Mission régionale d'autorité environnementale
CENTRE - VAL DE LOIRE

**Avis délibéré sur
la révision allégée n°3
du plan local d'urbanisme intercommunal (PLUi)
de l'ancienne communauté de communes
du Canton de Vatan (36)**

N°MRAe 2024-4769

Plan de zonage avant et après modification (Source : Dossier, extrait du plan de zonage)

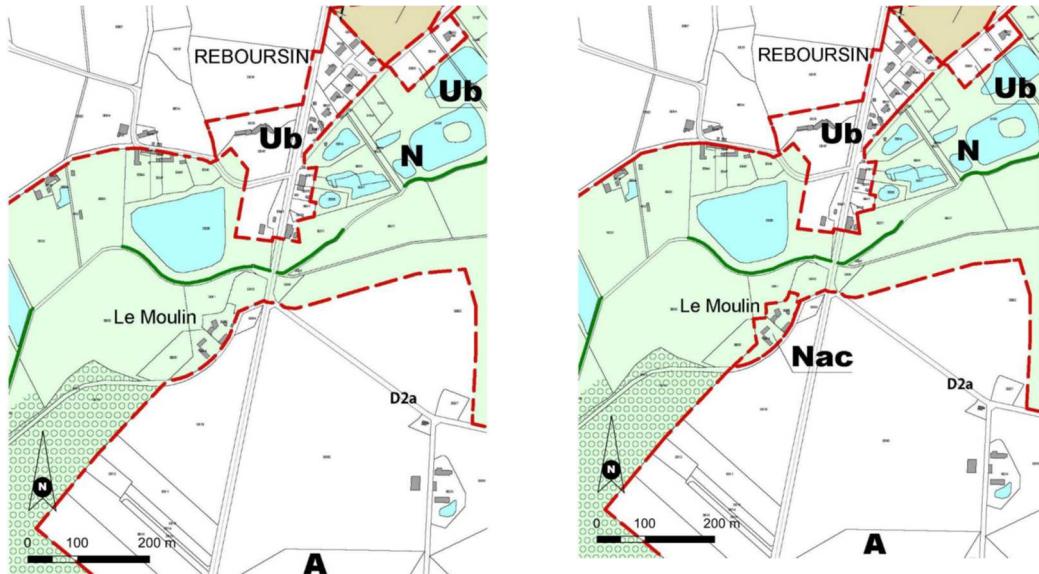
Les deux parcelles classées en zone « Nac » du hameau du Moulin à Reboursin sont quant à elles des propriétés bâties, dont les surfaces non bâties sont occupées par des jardins ornementaux. D'après le dossier, les parcelles sont en limite de la zone humide de la vallée du Pozon, définie par le Sage Cher Aval. Le réseau partenarial des données sur les zones humides¹ classe quant à lui le secteur en zone potentiellement humide.

Plan de zonage avant et après modification (Source : Dossier, extrait du plan de zonage)

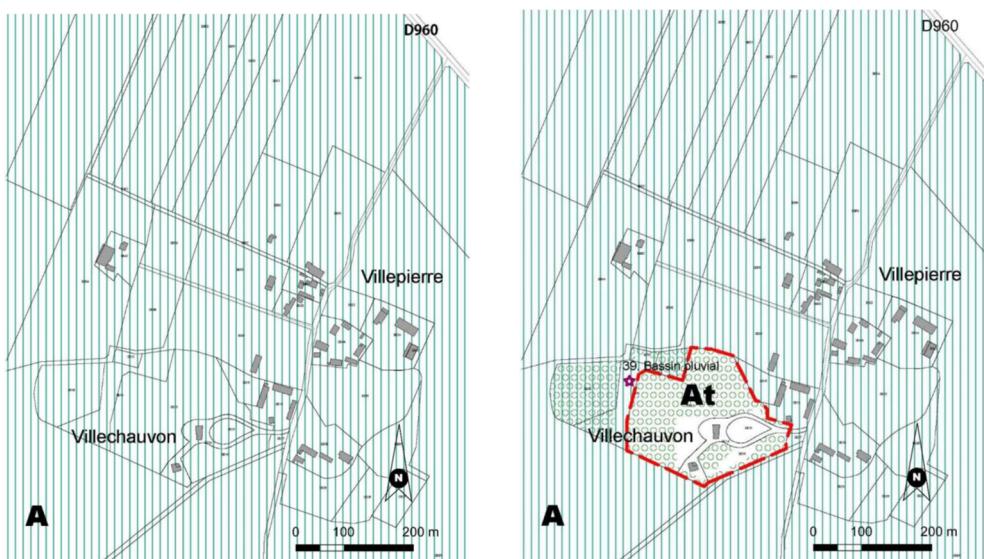
Le secteur du hameau de Villepierre à Vatan est un site constitué du parc boisé du château et, dans une moindre mesure, d'une partie en pelouse. La surface boisée du parc est de 5 ha, constitués de feuillus (chênes, frênes, buis, etc.). Il est situé en dehors de tout zonage d'inventaire et de protection relatif à la biodiversité, et recouvre un élément isolé de sous-trame verte définie par le PLUi, c'est-à-dire un élément de support de continuité écologique. Le dossier révèle par ailleurs que le bassin à l'ouest du château a été identifié comme zone humide dans le cadre de l'étude pré-localisation réalisée par le schéma d'aménagement et de gestion des eaux (Sage) Cher Aval, et qu'il est en eau une partie de l'année. Ces éléments sont pris en compte par le règlement de la zone qui prévoit la préservation au titre du paysage des bois du parc, celle du bassin, et la conservation des haies existantes.
